4085 - Sluttbehandling plansak - Masseuttak på søre Våge - del av V 84/5 og 89/2,3

Norconsult AS har på vegne av Vassbakk og Stol AS utarbeidet forslag til detaljreguleringsplan 4085 for Masseuttak for Søre Våge.

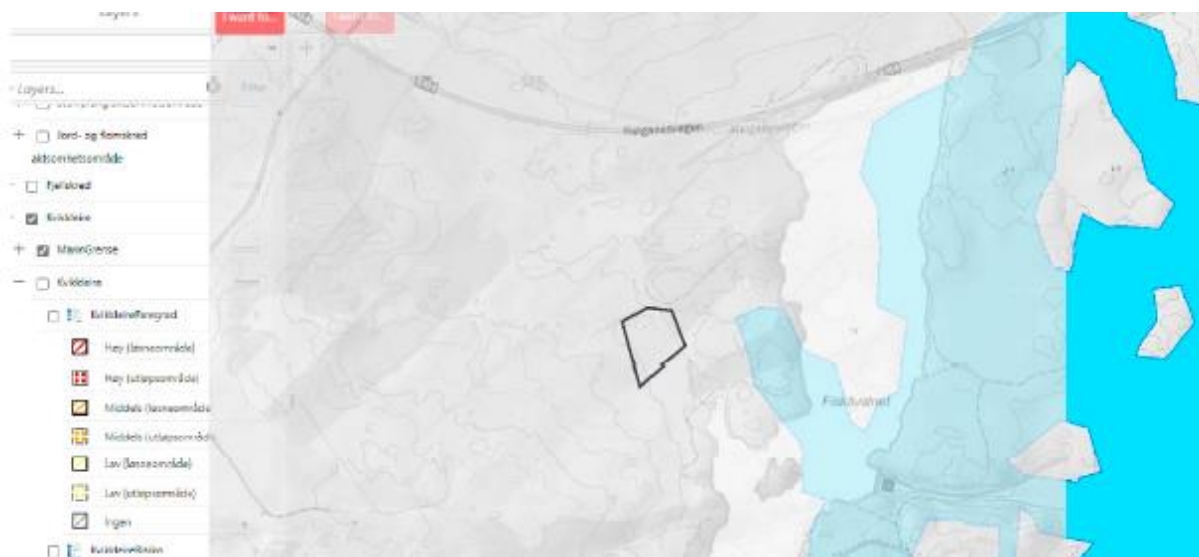
Vi gjør oppmerksom på at deler av planområdet mot Fiskåvannet, der det er planlagt et sedimentasjonsbasseng (fangdam), kan bestå av marine avsetninger siden området er under maringrense, j f. søk i NVE Atlas. Det er viktig å klargjøre hvordan sedimentasjonsbassenget skal tømmes, hvor massene skal plasseres i terrenget og hvem som har ansvaret for vedlikeholdet i fremtiden.

Klimaendringer i form av mer intense nedbørepisoder, høyere temperatur og mer nedbør som regn i stedet for snø forventes å endre flomregimet i Rogaland frem mot 2100, j f. Klimaprofilen for Rogaland. Dette er viktig å ta hensyn til ved prosjektering av overvannssystem og sedimentasjonsbasseng for masseuttaket på Søre Våge.

NVE-atlas viser området innenfor marin grense. – Dette er en grov kartlegging. Marin grense ligger der forsinkingen er med utløp av overvann/bekk/vannsig fra planlagt rensedam og litt i nordøst, jfr. ovenfor. Befaring på stedet indikerer ikke at det ligger kvikkleire der. NVE skriver videre:

Sedimentasjonsbassenget skal tømmes via driftsveien over området, som siden blir en landbruksvei (planbestemmelse 6.1.8). Hvor massene tømmes vil være avhengig av resultatene av testene som tas for å forhindre forurensing. Ved forurensing må massene fraktes til godkjent deponi. Ved rene masser vil det være opp til de som driver anlegget om de vil bruke massene på stedet, eller søke om å frakte dem andre steder. Hvem som har vedlikeholds- og driftsansvar for sedimentasjonsbassenget har kommunen ikke hjemmel til å fastslå etter plan- og bygningsloven.
